改善箇所説明図 ①

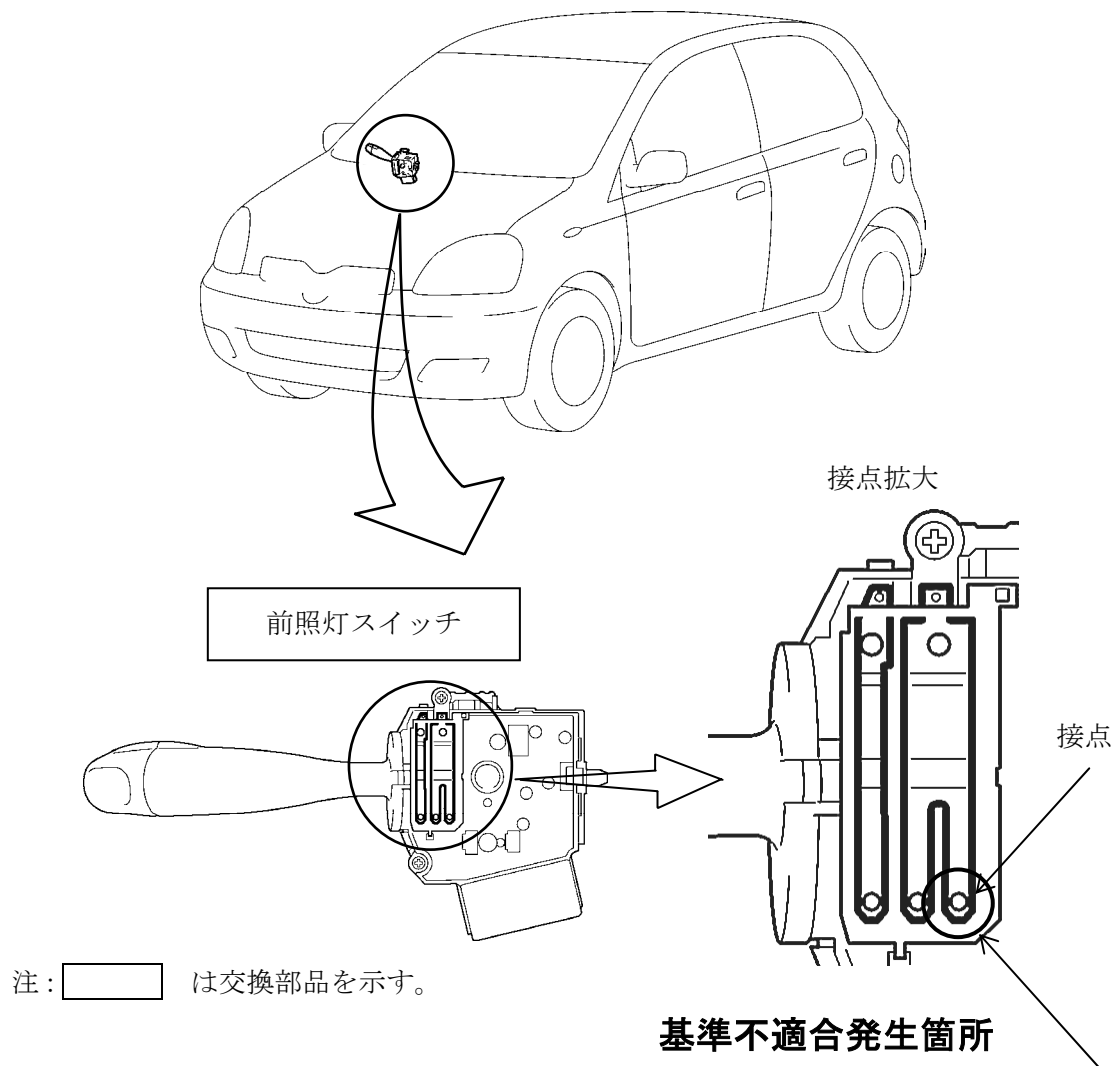
前照灯スイッチ内部の接点の形状が不適切なため、接点の摩耗が早くなり、摩耗粉を伝って摺動グリースが当該接点に付着し絶縁物が生成されることがある。そのため、前照灯が時々点灯しなくなり、そのまま使用を続けると、当該接点の電気抵抗が増加して過熱し、樹脂部が溶損して消灯するおそれがある。

全車両、前照灯スイッチを対策品に交換する。

識別：改善済車両にはエンジンルーム内のネームプレート右上隅に黄色ペイントを塗布する。

なお、カローラパシファはネームプレート左下隅、Will VS は右下隅、RAV4 J、RAV4 L は左上隅に黄色ペイントを塗布する。
